OGGETTO: PROGETTO DI PIANO ATTUATIVO "LOTTIZZAZIONE IL COSSO – P10"

NOTA GEOLOGICA DI AGGIORNAMENTO DELLA RELAZIONE DEL 18/01/2012  
L.R. 1/2005 ART. 62 – D.P.G.R.T. 36/R/2009 – D.P.G.R.T. 53/R/2011

Pontassieve  
16 gennaio 2017

PIANO ATTUATIVO AI SENSI DELL'ART. 65 L.R. 1/2005 E ARTT. 62-63 DEL REGOLAMENTO  
URBANISTICO DEL COMPARTO DENOMINATO "IL COSSO P-10"  
NOTA GEOLOGICA DI AGGIORNAMENTO DELLA RELAZIONE GEOLOGICA DEL 18/01/2012  
L.R. 01/2005 – D.P.G.R.T. 36/R/2009 – L-R. 53/R/2011

Sezione d-d

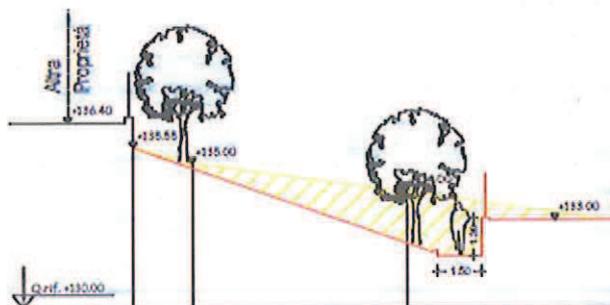
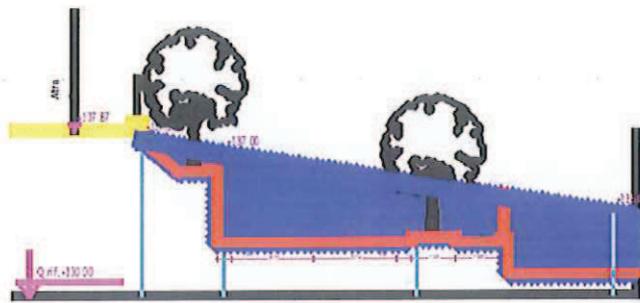
Le differenze riguardano la strada di penetrazione e la realizzazione di un parcheggio pubblico.

La strada di penetrazione nel progetto originale di svolgeva da sud a nord a partire da via di San Martino a Quona per salire, seguendo l'orografia, fino al margine di monte della lottizzazione vicino al confine con l'area del complesso sportivo Don Maestrini. Da questa asta principale si staccano tre rami di viabilità interna, che muovendosi lungo le curve di livello, consentono l'accesso ai fabbricati ed ai parcheggi in linea. Nella versione attuale del progetto la lunghezza del tratto di penetrazione viene ridotta interrompendo la strada con una piazzola di inversione all'altezza dello stacco del terzo ramo di viabilità interna. Un tale soluzione comporta minori sbancamenti e minori movimenti terra come si evince dal confronto tra le sezioni di progetto del 2012 e quelle dell'attuale. In particolare questa evidenza si manifesta nelle sezioni d-d ed e-e. gli sbancamenti previsti verranno verificati in sede di supporto alla progettazione di dettaglio delle opere di urbanizzazione.

Sezione f-f 1:200

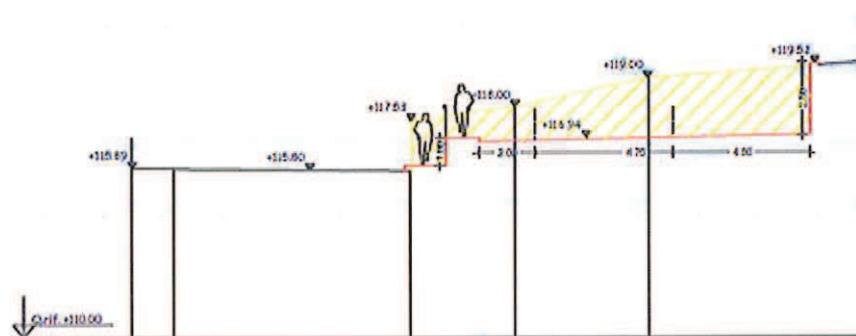
Il parcheggio, non presente nella versione del 2011, è previsto subito a monte della via di San Martino a Quona fra l'ingresso all'asilo nido "Cecco Bilecco" e la viabilità di penetrazione. Per la sua realizzazione sono previsti sbancamenti di altezza massima di circa 2.5 m. Anche in questo caso gli sbancamenti verranno verificati in sede di progettazione di dettaglio delle opere di urbanizzazione.
